PGOM

PLAN GENERAL de ORDENACIÓN MUNICIPAL

MEMORIA

TOMO II: PARTICIPACIÓN E INFORMACIÓN PÚBLICA

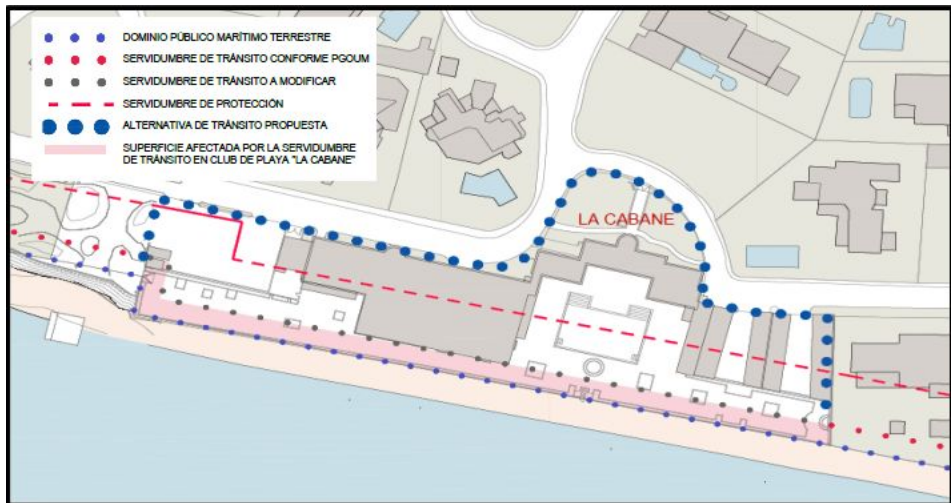
escala advierta de la inviabilidad de trazados propuestos preferiblemente por el interior de la Zona de Servidumbre de Tránsito, en lugar de por el exterior, es decir, por la zona de Dominio Público Marítimo Terrestre. El POU no es competente para proponer actuaciones fuera del Suelo Urbano. En tal caso, debería presentarse un proyecto de ejecución de trazado ante la Administración competente en materia de Costas que autorice la ejecución de un tramo de la Senda Litoral por su dominio público. Téngase además en cuenta que en el tramo alegado el límite de la Zona Marítimo-Terrestre (zona inundable) coincide con el DPMT y, por tanto, la pasarela que diera continuidad por dicha zona debería ser pilotada y elevada sobre el nivel máximo de pleamar.

Ahora bien, como la propuesta de alternativa de trazado que se plantea en la alegación discurre por el interior de la zona de tránsito, y en concreto, por el vial que da acceso a las instalaciones y edificaciones que componen el Club de Playa “La Cabane”, dicha alternativa, si bien puede resultar razonable y, en principio, viable desde la óptica del PGOM, corresponderá ser estudiada y, en su caso, recogida en el POU, si bien la servidumbre de tránsito actual jurídicamente seguirá trazada por su itinerario actual como una afección más de Costas.

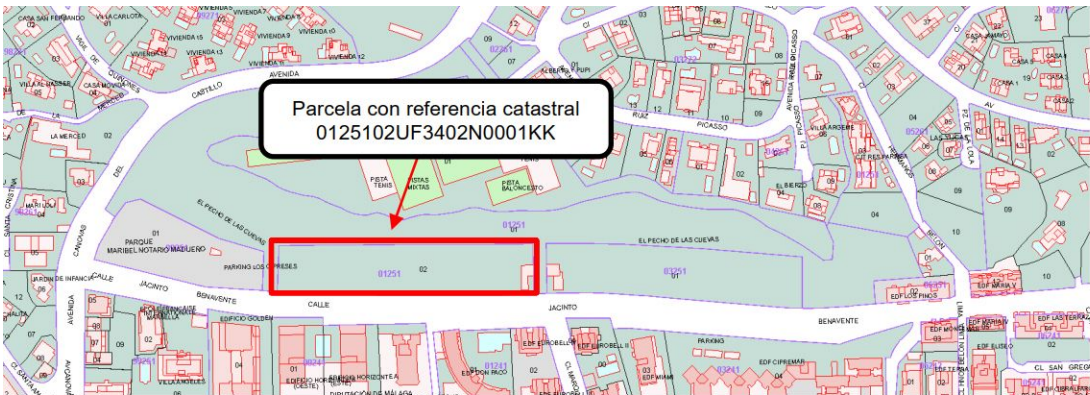
Informe	
1) En respuesta a la alegación nº 146 presentada en la 1ª información pública del PGOM ya se señaló que, una vez constatado que las parcelas no son de titularidad municipal (en referencia a las parcelas relacionadas con el SG-AL-13 “Pecho de las Cuevas”), se procedía a la exclusión de esas parcelas de la calificación de sistema general de áreas libres “existente” en el Plano O.2.1, si bien se indica desde el PGOM que dicho sistema general es susceptible de ampliación y resultando que, teniendo los terrenos la consideración de suelo urbano, dicha propuesta de ampliación corresponde establecerla a los instrumentos de ordenación detallada (según se establece en el artículo 6.1.1.4 de la normativa). El resto de la alegación se refiere al Sistema General de Aparcamientos (SG-Ap-II) delimitado como existente en el plano de ordenación nº O.2.2. (Esquema de Elementos Estructurantes II); respecto del que se alega que hay una parte del aparcamiento delimitado (como existente) incluido en la parcela con referencia catastral 0125102UF3402N0001KK, propiedad del alegante conforme acredita en planos catastrales. Se insertan imágenes ilustrativas a continuación:

Se argumenta en la alegación que, como Sistema General existente, el SG-Ap-11 debe tratarse de un Sistema General completamente obtenido por el Ayuntamiento.

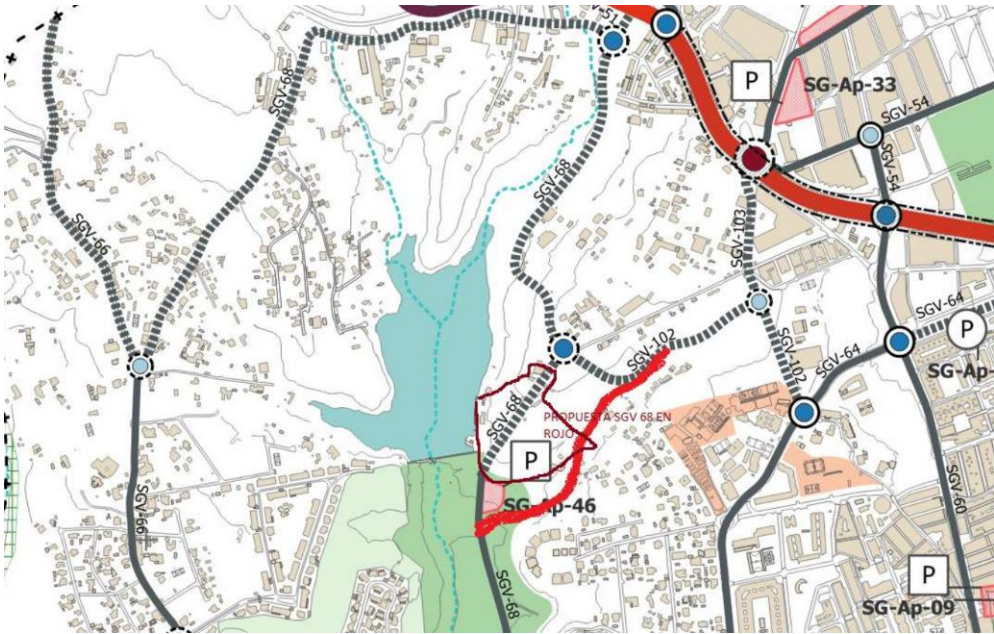
2) En lo que se refiere a la ampliación solicitada del trazado de la Senda Peatonal propuesta bordeando todo el contorno del Embalse de Las Medranas, además de crear un nuevo ramal en dirección hacia Valle del Sol, indicar que en el PGOM, dada su configuración como instrumento abierto y de carácter estratégico, únicamente se han señalado algunas conexiones propuestas (de forma indicativa, no delimitadas, según se ha señalado en el apartado anterior); debiendo estarse, en consecuencia, a los instrumentos en virtud de los cuales se establezca la ordenación detallada del SU a los efectos de determinar tales aspectos a mayor escala de detalle.

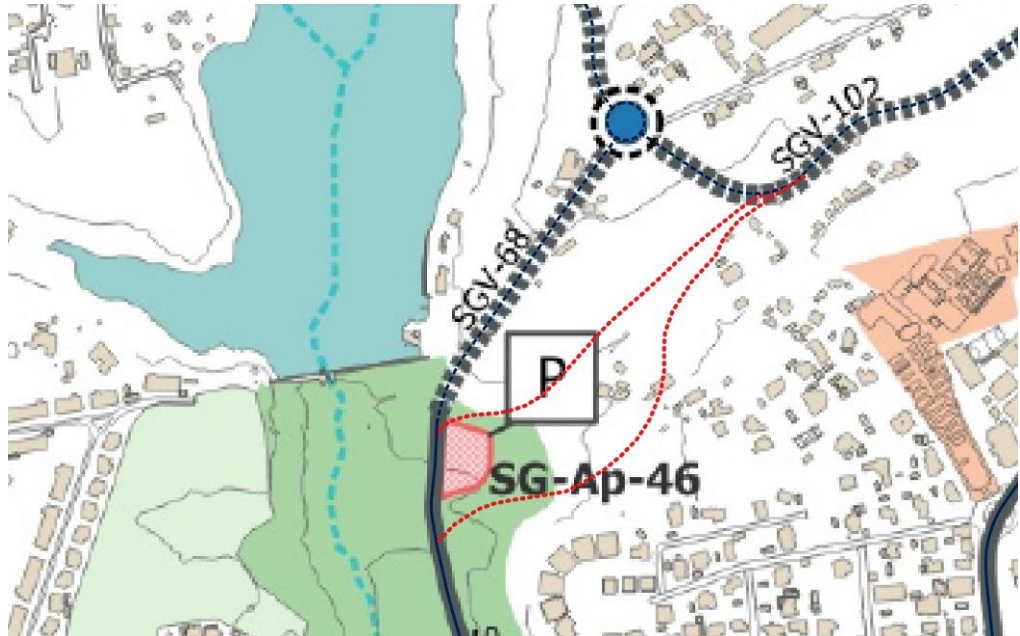
3) En el tercer apartado de la alegación (relativa al plano de ordenación O.02.2.), se hace mención al Sistema General Viario propuesto (SGV-68), parte de cuyo trazado, según se dice, discurre por el interior de los terrenos del alegante, indicando que perjudica gravemente las posibilidades futuras del desarrollo del terreno; por lo que se proponen otras alternativas que tengan un mejor encaje, adjuntando un dibujo con dichas alternativas a la propuesta planteada en el documento, tal y como sigue:

propuesto en el PGOM redactado para su posterior desarrollo, y que es similar a la planteada en el PGOU de 2010, igualmente discurre por el interior de la parcela del alegante, según el perímetro que ha dibujado de su propiedad; por lo que la finalidad y justificación básica de que el tramo propuesto del SGV-68 no discorra por el interior de la parcela no sería posible, toda vez que tanto el esquema propuesto como el trazado por el PGOU de 2010 serían más viables desde el punto de vista social, económico e incluso medioambiental, teniendo en cuenta en este último caso aspectos como topografía, movimiento de tierras y masa vegetal arbolada afectada. Cabe, por tanto, desestimar la alegación a este respecto, debiendo estarse a su concreción futura a través de los instrumentos correspondientes.

Se adjunta la imagen explicativa de lo anteriormente argumentado (imagen sobre la que se indican además de la traslación con más detalle y escala del trazado propuesto el trazado propuesto por el PGOU 2010, además del propuesto en el PGOM que no lleva a afectar a edificaciones residenciales existentes):

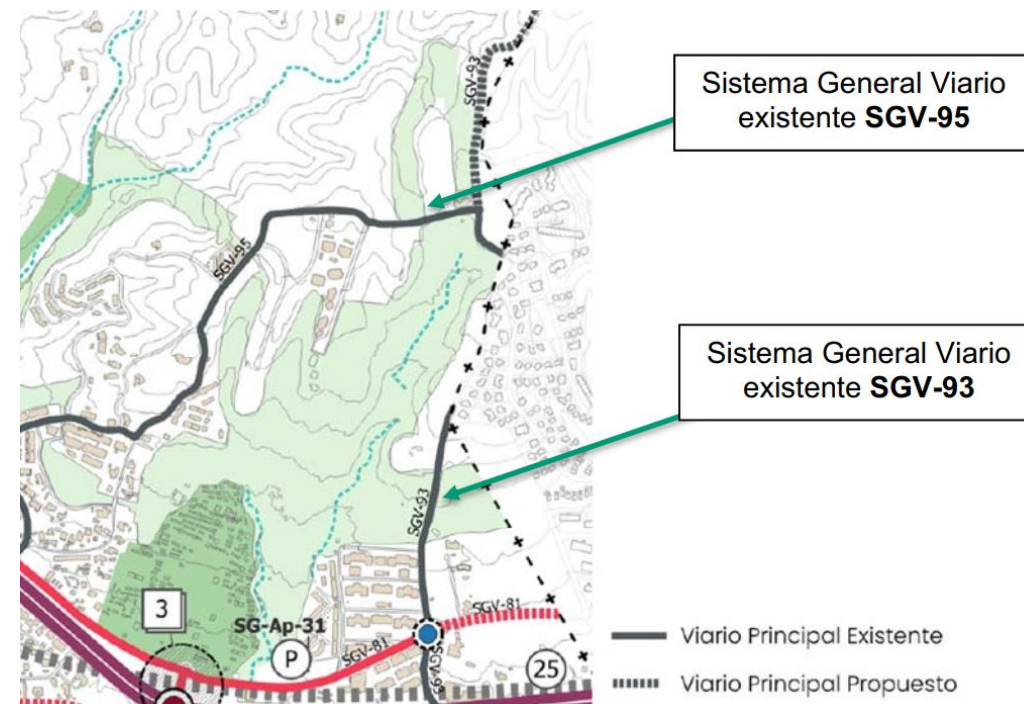
Informe		
1) En primer lugar, se solicita la atribución de parámetros de ordenación general y detallada que permitan el íntegro cumplimiento del Convenio Urbanístico que se cita. En virtud del cual, según se manifiesta, en síntesis, procedería atribuir la calificación como zonas libres privadas a una serie de parcelas ocupadas por el campo de golf, así como la inclusión de un sector de suelo urbanizable programado con varias parcelas residenciales. A este respecto, la ordenación detallada del SU resulta ajena al PGOM, debiendo estarse a la tramitación del instrumento que corresponda a los efectos de hacer valer los eventuales derechos que, en su caso, ostente la alegante. Y, en cuanto a la inclusión de un sector de suelo urbanizable programado, es criterio general, según se expone en el Título 12 de la memoria de ordenación, la no delimitación de propuestas de ATU-NU (en terminología de la

normativa vigente) directamente desde el PGOM. Debe entenderse lo anterior sin perjuicio de la posibilidad de tramitación independiente de tales ATU-NU en aquellos terrenos que, en cada caso y en cada momento temporal, resulten necesarios para atender y garantizar las necesidades de crecimiento urbano, de la actividad económica o para completar la estructura urbanística, de conformidad con las previsiones de los arts. 25, 26 y 31 ss. LISTA y de los arts. 43 ss. RLISTA, así como en concordancia con los criterios, la planificación estratégica y las determinaciones previstas en el PGOM. En este apartado de la alegación se solicita, en lo que respecta al PGOM, que se modifique la delimitación del SG-AL-14 del Plano O.02.1; según se dice, para poder cumplir el Convenio suscrito habría que excluir del SG-AL-14 la franja Oeste, porque sobre esos terrenos existe concesión administrativa para la implantación del Campo de Golf. A este respecto, se ha de indicar que la zona Oeste del sistema general al que se refiere el alegante no está ocupada por el campo de golf. Expuesto de otro modo, la totalidad del campo de golf está fuera del sistema General AL-14 delimitado en el PGOM. 2) La alegación se fundamenta en la necesidad de corregir el Plano de Ordenación O.02.2 (Esquema de Elementos Estructurantes II) en relación con unos tramos de los sistemas viarios SGV-93 y SGV-95 identificados como existentes y que atraviesan el Campo de Golf de Cabopino. Se argumenta que, señalados como existentes, deben tratarse de Sistemas Generales completamente ejecutados y obtenidos por la Administración, pero que, sin embargo, no pueden considerarse como existentes, según se dice, “puesto que no cumplen con las características básicas de un Sistema General propiamente dicho”, refiriéndose el alegante a esta cualidad cuando se suponen deben estar “integrados en la estructura básica de la ciudad y que prestan servicio a la generalidad del municipio en el que se encuentren”. Además, se indica que los tramos indicados en el dibujo que aportan no han sido expropiados y no cumplen las condiciones técnicas previstas en el vigente PGOU de Marbella ni en el propio PGOM sometido a información pública, argumentando que según establece la Normativa del PGOM (art. 9.2.1.3.a) que hace referencia a que la sección total mínima del viario principal debe tener 12 m (coincidente con la normativa vigente del PGOU de Marbella). A este respecto, cabe informar y matizar ya aquí que dicho artículo permite que la sección sea de 10 m cuando el vial no disponga de aparcamientos en línea. Luego, por tanto, este condicionante técnico de la sección de 10 m es viable siempre que no se disponga de aparcamiento en línea adyacente a la calzada para cuando se ordene y se desarrolle en los correspondientes instrumentos de desarrollo en Suelo Rústico (PPO), ya que los tramos objeto de la alegación grafiados como existentes, discurren por Suelo Rústico según clasificación dada por el propio PGOM. Por tanto, la viabilidad técnica de la actuación y la sección tipo final quedarán definidas cuando dichos tramos sean objeto de transformación urbanística (ATU-NU). Ahora bien, en relación con la obtención de los terrenos afectados por los viales, que efectivamente (tal y como se ilustran en las fotografías aportadas) no están completamente urbanizados y con las secciones mínimas de calzadas y Acerados normalizados para la red viaria principal, por lo que, una vez comprobado que, efectivamente, no han sido obtenidos el PGOM, se procede a la grafía del viario como propuesto (a obtener), quedando su definición concreta y forma de obtención supeditada al correspondiente instrumento de ordenación detallada que, en su caso, sea tramitado y aprobado. Se estima la alegación a este respecto.

En consecuencia, se procede a la modificación del Plano O.02.2, en el sentido de modificar el grafiado del viario obrante en el PGOM 2ª I.P. (según imagen que antecede), pasando a establecerse como elementos propuestos en la Propuesta Final del PGOM.

Terrenos objeto de alegación sobre Mapa de accesibilidad visual ponderada del Sistema de visibilidad de Andalucía (10 m). La trama cuadricular negra representa a las áreas de alta visibilidad del PGOM.

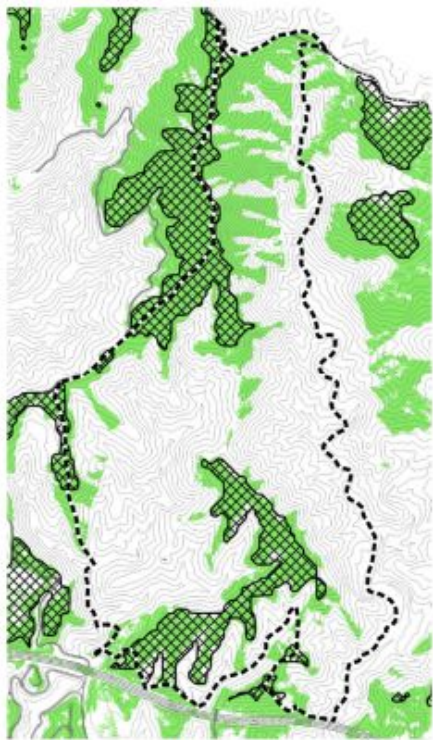
Se inserta imagen a continuación:

Terrenos objeto de alegación sobre Mapa de accesibilidad visual ponderada del Sistema de visibilidad de Andalucía (10 m). La trama cuadricular negra representa a las áreas de alta visibilidad del PGOM.

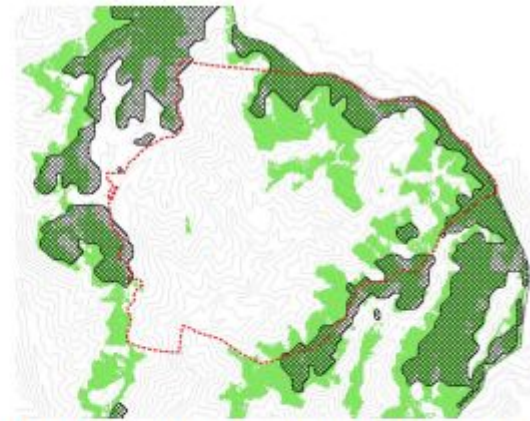
Se inserta imagen a continuación:

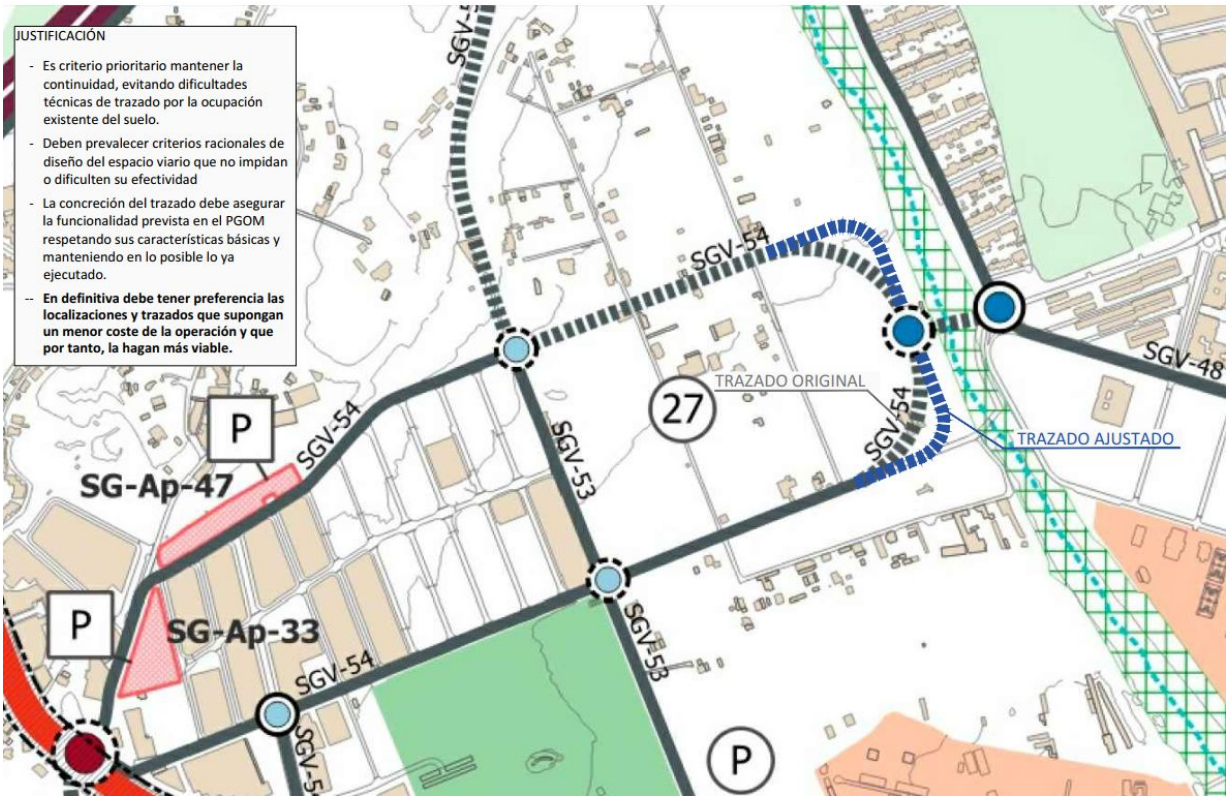
Informe	
En esta alegación se manifiesta que en el Plano de Ordenación 0.02.2 (Esquema de Elementos Estructurantes II) y conforme se recoge en la Memoria de Ordenación y Normativa, aparece grafiada la propuesta orientativa para completar el trazado del Sistema General Viario SGV-54 en la zona conocida como "El Potril" a efectos de mejorar su conectividad, estableciendo la conexión con Nueva Andalucía del P.I. San Pedro Alcántara y una ETM nueva. Se indica en la alegación que, aun conociendo que el mismo tiene un carácter orientativo como directriz gráfica y que será ajustado en los instrumentos de ordenación detallada correspondientes, al haberse grafiado parte del mismo ocupando edificaciones existentes, se propone y solicita al equipo redactor un trazado alternativo que se ajuste mejor en mayor medida a las propias directrices dadas en el Art. 6.4.3. de la Normativa del PGOM.

A la vista de lo expuesto y teniendo en cuenta que el planteamiento de trazado alternativo de la alegación es razonablemente viable, se estima el trazado sugerido, cuya naturaleza o carácter sigue siendo, no obstante, orientativo (con la naturaleza que se contiene en el art. 6.1.1 de la normativa) y que el correspondiente instrumento de ordenación detallada habrá de reajustar, en el marco del correspondiente ATU-NU en suelo rústico que, en su caso, se desarrolle en su ejecución.

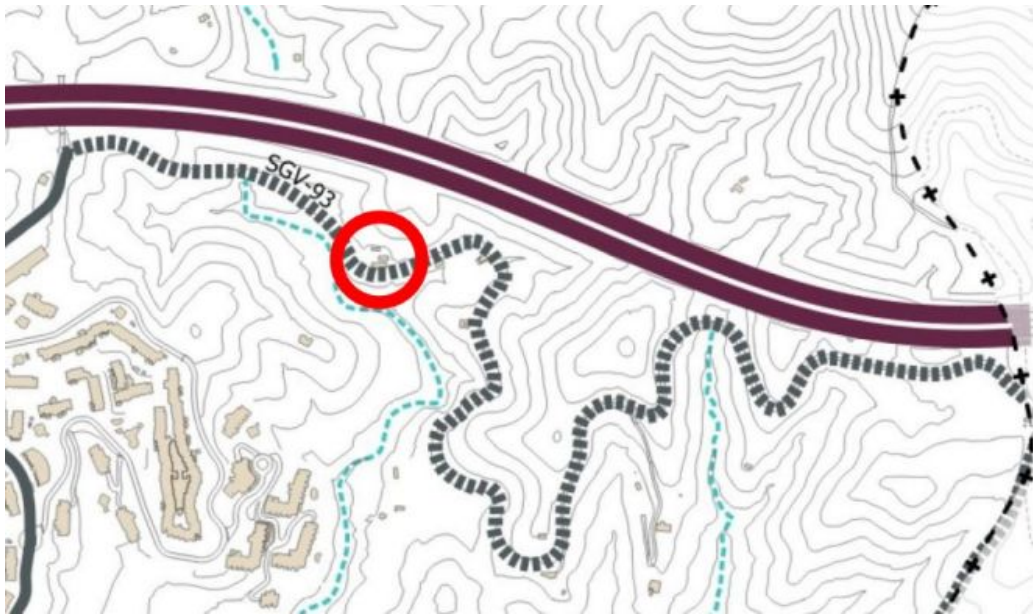
Informe		
1) La primera de las alegaciones es relativa a la supresión de propuesta del vial SGV-93 previsto en el PGOM que discurre junto por la propiedad del alegante, afectando a una parcela edificada cuya edificación se destina a vivienda habitual. Es por ello que se solicita revisar dicha propuesta argumentando que existen otras alternativas de comunicación ya existentes y los posibles sobrecostes de expropiación y perjuicios para los expropiados, y adicionalmente la falta de criterios de proporcionalidad en materia expropiatoria y de estudios de coste/beneficio de otras alternativas. Por ello, se plantea la eliminación del vial propuesto o subsidiariamente (segunda de las alegaciones) un trazado alternativo de forma que no afecte a la parcela de la titularidad del alegante.

El PGOM, como instrumento de ordenación general con naturaleza estratégica y de propuesta esquemática de elementos estructurantes, tiene entre sus objetivos mejorar la movilidad en el municipio, y muy particularmente la articulación y conectividad entre urbanizaciones sin necesidad de acceder a la A-7, tanto al norte y sur de la misma como de la Autopista AP-7. Por tanto, plantea propuestas de viarios que den respuesta a la necesidad anterior que articulen la movilidad interzonal, se insiste, tanto en la franja litoral como en una franja más interior (entre la A-7 y la AP-7) que den conectividad al sur y norte de la misma.

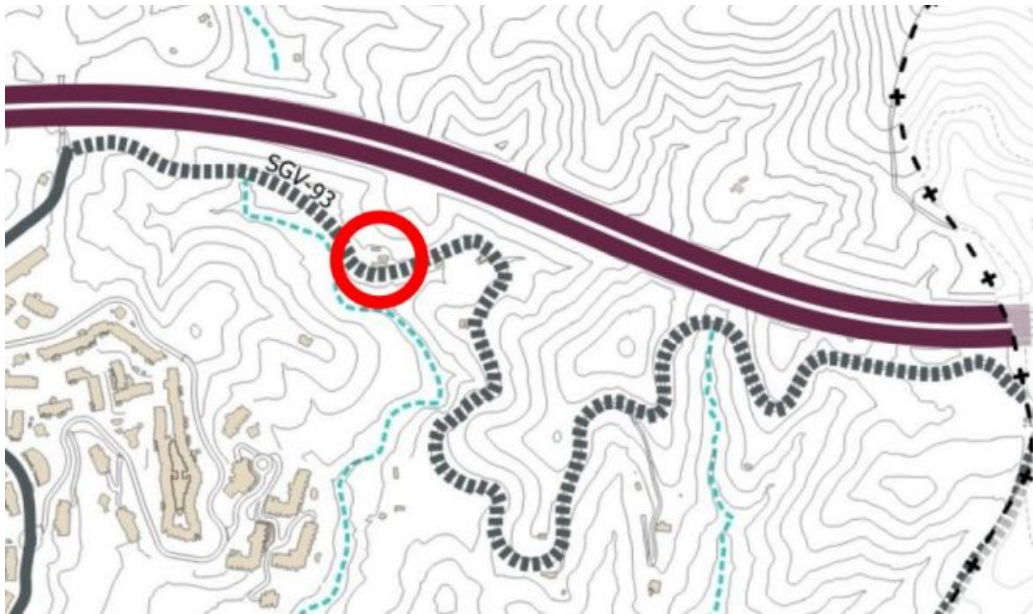
Informe		
1) La primera de las alegaciones es relativa a la supresión de propuesta del vial SGV-93 previsto en el PGOM que discurre junto por la propiedad del alegante, afectando a una parcela edificada cuya edificación se destina a vivienda habitual. Es por ello que se solicita revisar dicha propuesta argumentando que existen otras alternativas de comunicación ya existentes y los posibles sobrecostes de expropiación y perjuicios para los expropiados, y adicionalmente la falta de criterios de proporcionalidad en materia expropiatoria y de estudios de coste/beneficio de otras alternativas. Por ello, se plantea la eliminación del vial propuesto o subsidiariamente (segunda de las alegaciones) un trazado alternativo de forma que no afecte a la parcela de la titularidad del alegante.

El PGOM, como instrumento de ordenación general con naturaleza estratégica y de propuesta esquemática de elementos estructurantes, tiene entre sus objetivos mejorar la movilidad en el municipio, y muy particularmente la articulación y conectividad entre urbanizaciones sin necesidad de acceder a la A-7, tanto al norte y sur de la misma como de la Autopista AP-7. Por tanto, plantea propuestas de viarios que den respuesta a la necesidad anterior que articulen la movilidad interzonal, se insiste, tanto en la franja litoral como en una franja más interior (entre la A-7 y la AP-7) que den conectividad al sur y norte de la misma.
